Modulo per la presentazione delle osservazioni per i piani/programmi/progetti sottoposti a procedimenti di valutazione ambientale di competenza statale

ID: Codice procedura (ID_VIP/ID_MATTM): 12691

“Progetto di un impianto eolico denominato "Pitigliano" ubicato nei comuni di Pitigliano (GR) e Sorano (GR) costituito da 20 (venti) aerogeneratori di potenza nominale 7,0 MW per un totale di 140,0 MW con relative opere connesse ed infrastrutture indispensabili”

IMMAGINE n. 5 Mappa prodotta dalla proponente dove si vede che è stato ignorato il vincolo di notevole interesse pubblico ex art. 136 del CBC dell’Orlo della Caldera di Latera. Nelle sue fasce di rispetto ricadrebbero diversi aerogeneratori.

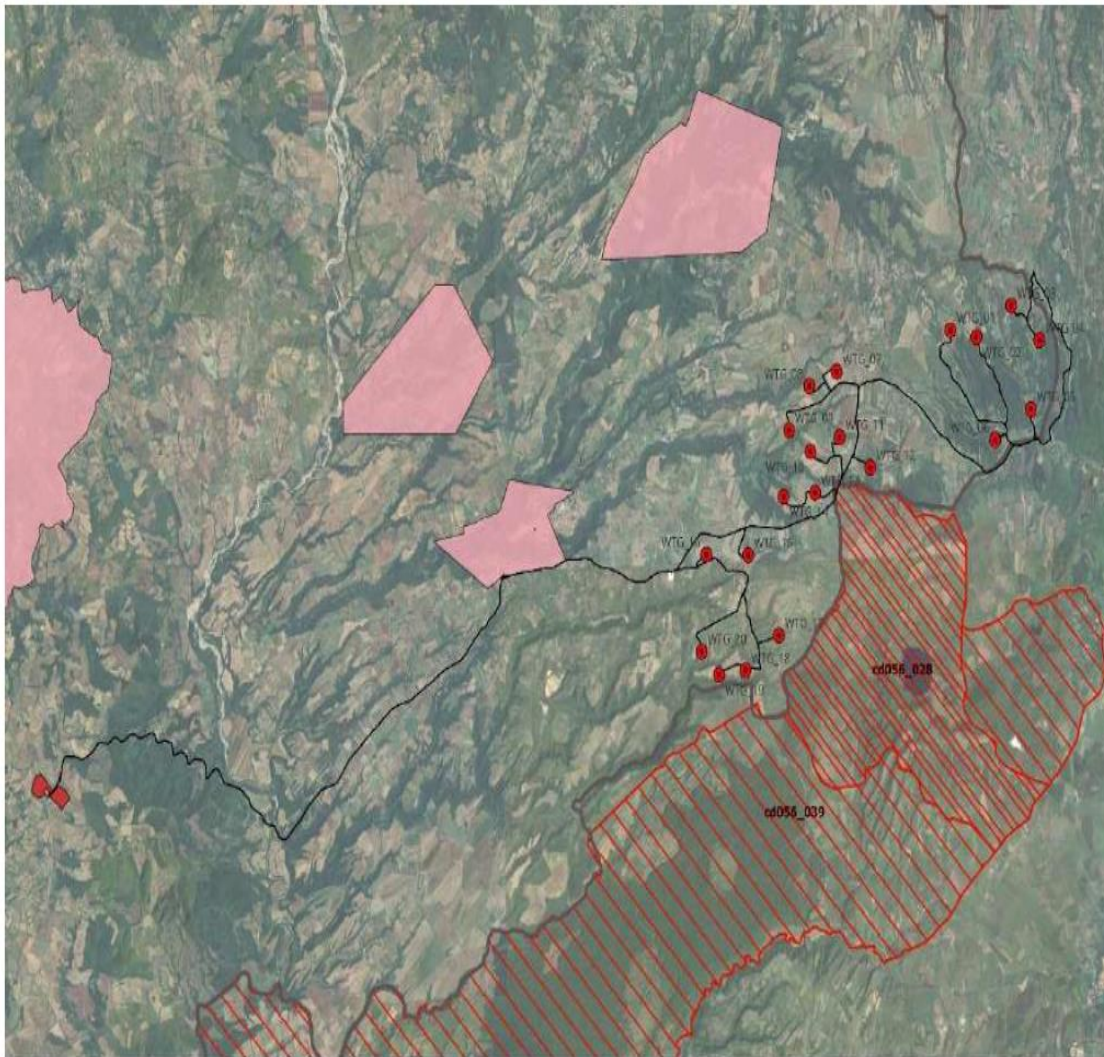
Concludendo, si evidenzia ancora che la proponente non effettuando la procedura prevista dalla Parte III delle Linee Guida nazionali ha ignorato un vincolo paesaggistico di notevole interesse pubblico istituito con un provvedimento del Segretariato regionale del Ministero della Cultura per il Lazio che ha emanato il Decreto di dichiarazione di notevole interesse pubblico n. 22 del 15.02.2024 ai sensi e per gli effetti dell'art. 136, co. 1, lett. c) e d) del decreto legislativo 22 gennaio 2004, n. 42, "Ambito paesaggistico, geologico e geomorfologico dell'orlo della caldera di

Beni Culturali “*Ambito paesaggistico, geologico e geomorfologico dell’orlo della caldera di Latera ...*” Non vengono nemmeno citati gli impianti eolici in progetto al MASE, il “Rempillo” (6 aerogeneratori) e un altro in verifica amministrativa di 14 aerogeneratori e 72, 6 MW. Ad oggi nei territori di Pitigliano, Sorano e in quello limitrofo potenzialmente potrebbero essere insediati 40 aerogeneratori alti 200 metri e larghi 170. Ma la proponente non cita neanche altri impianti che creerebbero il cumulo e quindi maggiore impatto. Infatti, sul territorio della “Città del Tufo” (Sorano e Pitigliano) impatterebbero anche l’impianto eolico “Montarzo” di Onano con 13 aerogeneratori con le dimensioni ricordate, l’altro eolico industriale nel territorio di Valentano con sette aerogeneratori (stesse dimensioni), gli impianti di Farnese con un minieolico di 3 Torri alte 60 metri già installate in località Poggio del Crognolo e l’impianto eolico industriale “Vallerosa” (7 aerogeneratori alti 200 metri e larghi 158 metri) in procedura VIA presso la Regione Lazio. Inoltre, altri impianti del minieolico già presenti a Valentano, Cellere e Piansano e due progetti eolici industriali con le stesse dimensioni (200 m x 170 m) nel Comune di Ischia di Castro. La valutazione del cumulo non prende neanche in considerazione gli impianti industriali di fotovoltaico e agrivoltaico in progetto a Farnese, Valentano, Ischia di Castro, Cellere. L’impianto geotermico in procedura Via al MASE, progettato nella Caldera di Latera. Quindi è stata effettuata una valutazione del potenziale impatto cumulativo non veritiera a dispetto di quanto affermato dalla proponente che sostiene di aver preso in considerazione uno spazio di 10 km intorno al suo impianto per gli impatti che si creerebbero.

IMMAGINE n. 7 Mappa della intervisibilità degli impianti eolici elaborata dall'Associazione nazionale Amici della Terra. La mappa non è aggiornata comunque rende molo bene dell'enorme impatto visivo creato dal cumulo degli impianti.

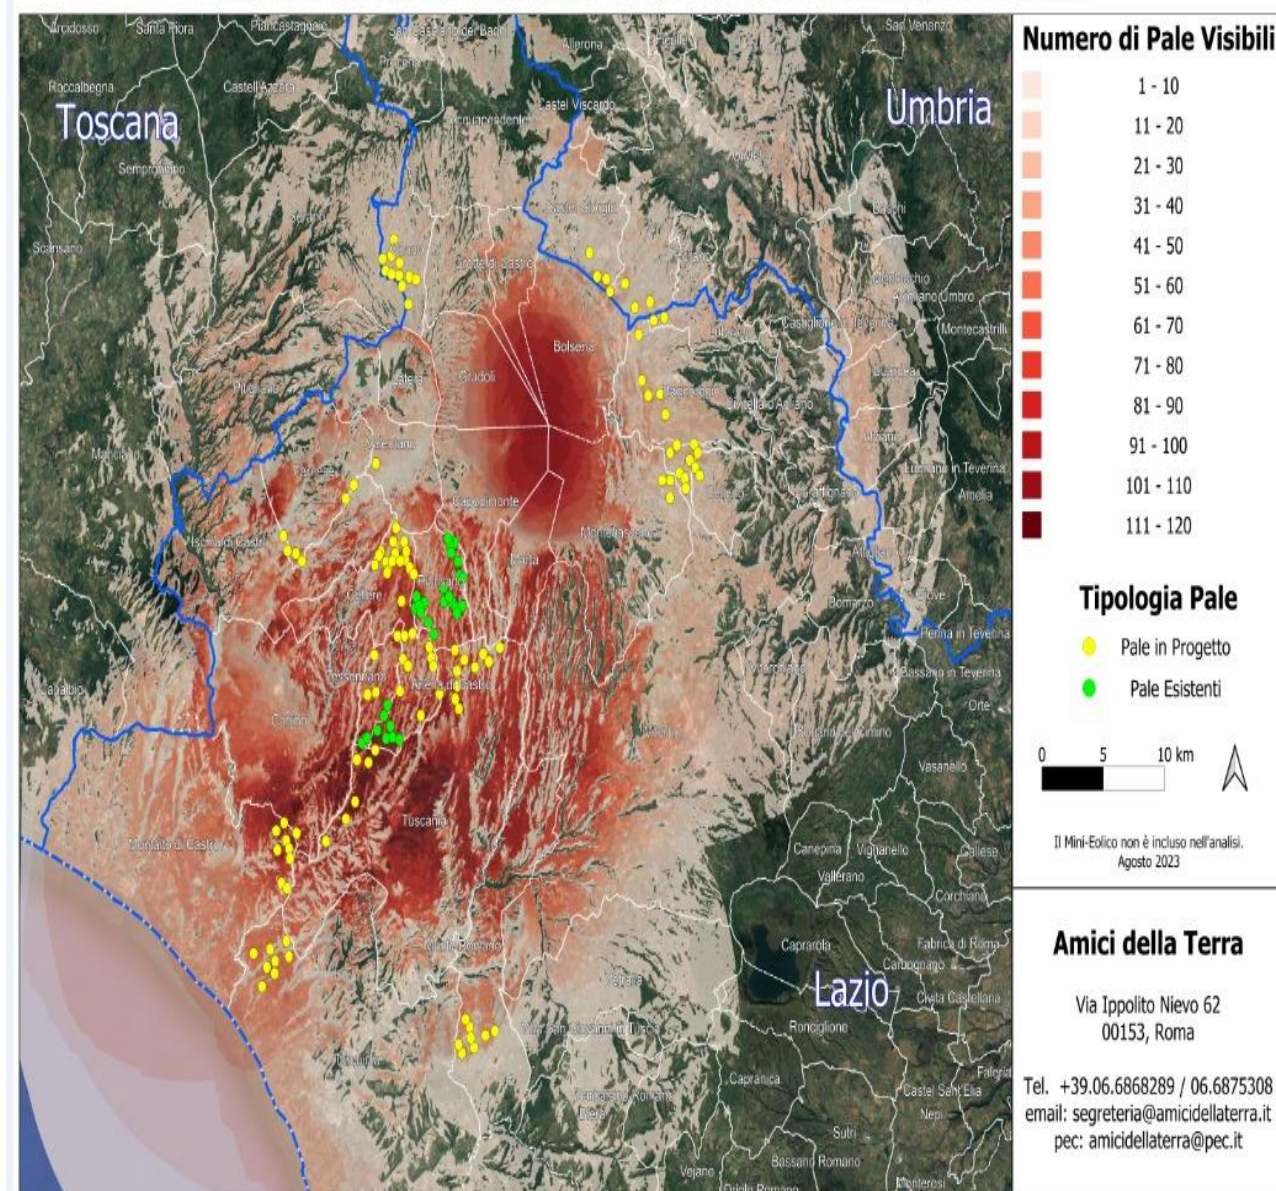
Se agli impianti eolici rappresentati qui sopra che non comprendono sia l'impianto eolico Pitigliano e le altre 14 pale del progetto eolico in verifica amministrativa sempre nel territorio di Pitigliano si aggiungono i migliaia di ettari (7000 fin'ora) di territorio occupato dagli impianti fotovoltaici e agrivoltaici e dalle altre tipologie appare chiaro il numero spropositato degli impianti FER nella bassa toscana e nella Tuscia.
